2023埋運発第77号

日本原燃株式会社

廃棄物埋設確認申請書の変更について

(1号廃棄物埋設地)

図 1-イ (ハ) -10 埋設設備群の平面図、断面図  
(1号廃棄物埋設地第6群C埋設設備)

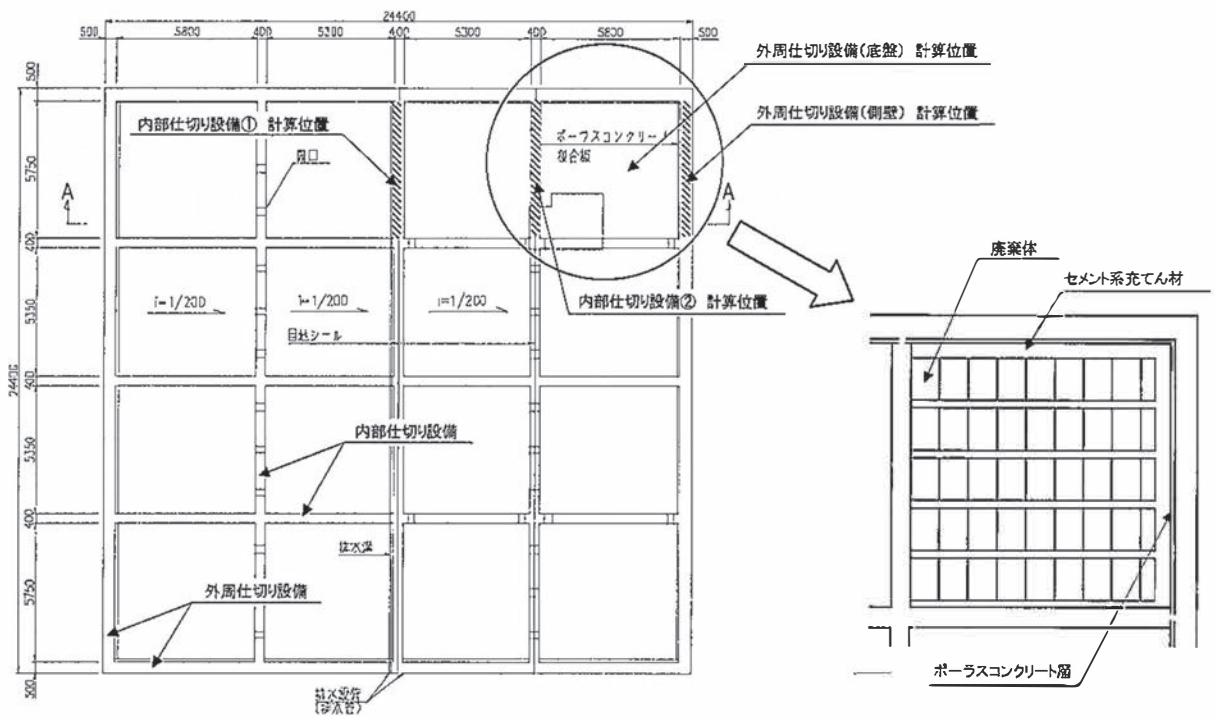
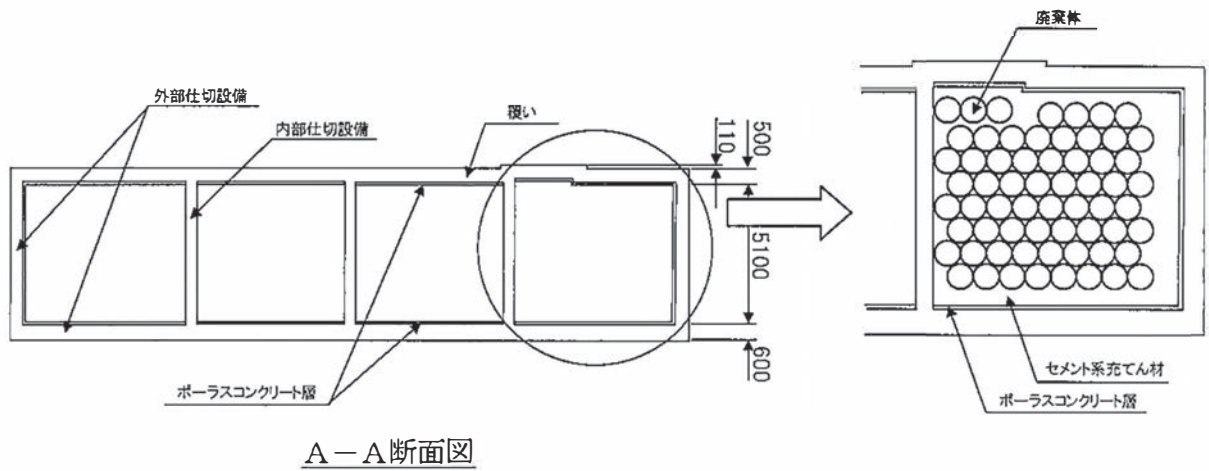
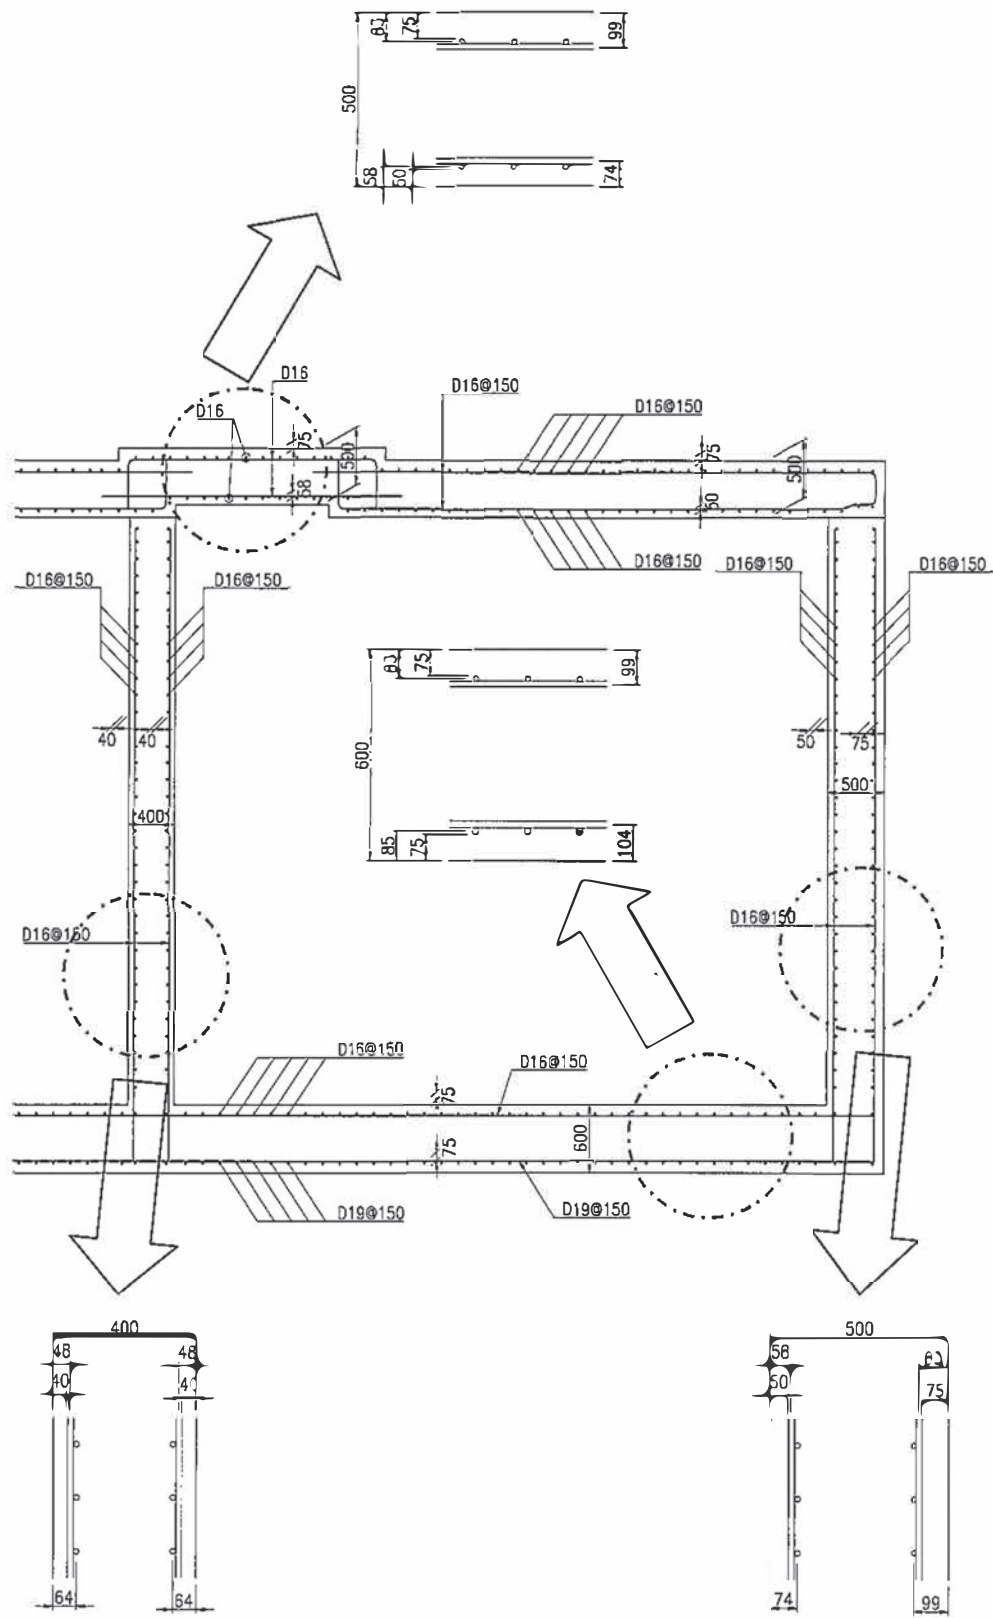
なお、第 6 群 C 埋設設備 m 区画の一部においては、充てん材内部での廃棄体定置位置のずれ（最大 10cm）が確認され（廃棄体 3 本）、通常の施工を継続した場合、事業許可申請書添付書類五に記載した「覆いと廃棄体との間のセメント系充てん材は約 40cm の厚さとする」を満足できないこととなる。

このため、当該廃棄体及び廃棄物埋設施設の安全性に影響を与えない施工方法として廃棄体の定置位置のずれが確認された部分の直上部のセメント系充てん材を約 10cm 盛り上げ、事業許可申請書に記載したセメント系充てん材の厚さに合致させるとともに、ポーラスコンクリート板の排水機能に支障がないよう施工する。その後、覆いを設置し、ベントナイト混合土及び土砂等により埋め戻す。

よって、表 1-イ(ハ)-9 に示す 6 群 C 埋設設備の部材厚及び配筋にて、m 区画の一部を盛り上げた構造でも構造上の安定性は確保できる。

6 群 C 埋設設備 m 区画の配筋要領図を図 1-イ(ハ)-11 に示す。
